URGENT – Notification de sécurité produit
Systèmes Allura Xper
Une pédale tordue de la pédale de commande peut entraîner
l'interruption de l'imagerie de scopie directe ou de l'exposition.

Un problème a été détecté sur les systèmes Philips Allura Xper qui pourrait entraîner des interruptions par intermittence de l'imagerie de scopie directe ou de l'exposition. Cette Notification de sécurité produit 72200248 est destinée à vous informer des points suivants :

URGENT – Notification de sécurité produit**Systèmes Allura Xper**

**Une pédale tordue de la pédale de commande peut entraîner
l'interruption de l'imagerie de scopie directe ou de l'exposition.**

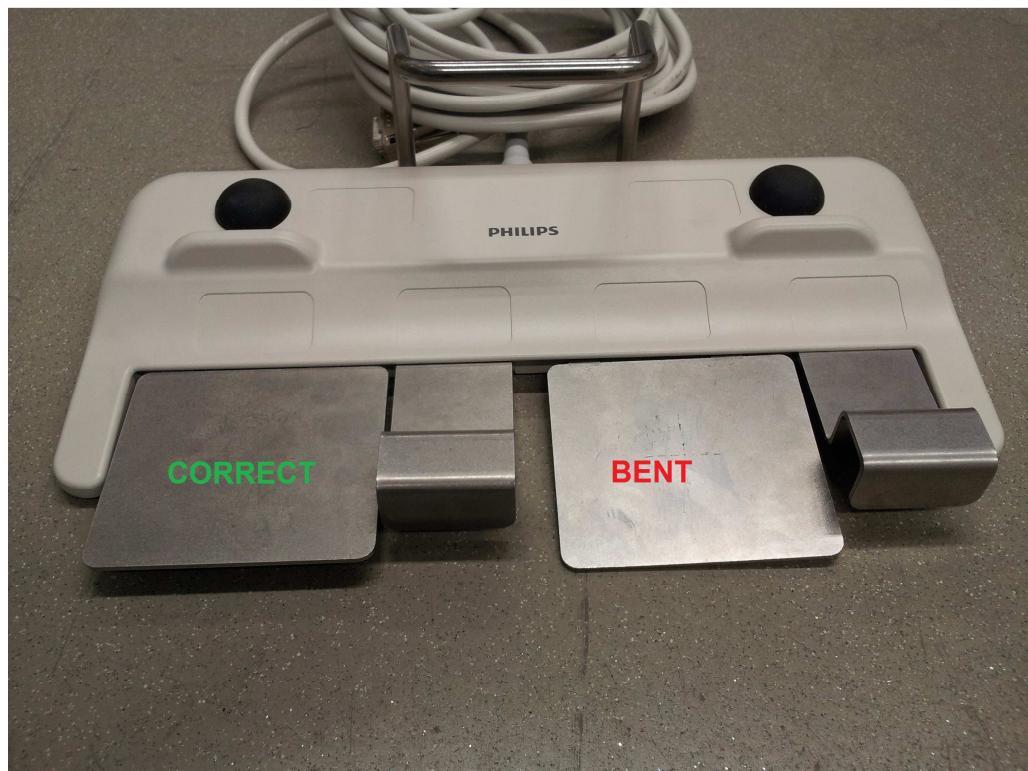
722126 SmartPath to AlluraClarity cardio 722127 SmartPath to AlluraClarity vascular 722133 Field ext. Xper cardio systems R7.6 722134 Field ext. Xper vascular systems R7.6 722400 Cardio Vascular-Allura Centron 889006 Diamond Select Allura Xper FD10
DESCRIPTION DU PROBLÈME	Si une pédale de commande est fréquemment utilisée sur un tapis anti fatigue, sur une surface non plane ou sur un socle, les pédales peuvent se tordre. Cela peut entraîner une incapacité intermittente ou continue de réaliser des images de scopie directe ou des expositions.
RISQUES LIÉS AU PROBLÈME	Une pédale tordue de la pédale de commande peut entraîner une incapacité intermittente ou continue de réaliser des images de scopie directe ou des expositions. Si la pédale de scopie est tordue et que la scopie directe n'est pas disponible, la pédale d'exposition de la pédale de commande ou le commutateur peuvent être utilisés afin de générer une image en temps réel et de terminer une procédure. Cela conduit à une administration de dose plus élevée mais permet de compenser un risque pour la sécurité.

La pédale gauche est en bon état. La troisième pédale en partant de la gauche est tordue.

La distance entre la pédale et le sol doit être d'environ 12 mm ou 0,47 pouce.

Une action corrective de sécurité obligatoire sur site est prévue afin de résoudre ce problème.
Cette action corrective obligatoire sera identifiée par la référence FCO72200248 et sera entièrement gratuite. Elle est prévue pour la fin décembre 2014, au plus tard.
Cette action corrective consistera en une mise à jour matérielle de la pédale de commande afin d'éviter que les pédales se tordent et que l'utilisateur soit dans l'incapacité intermittente ou continue de réaliser des images de scopie directe ou des expositions.
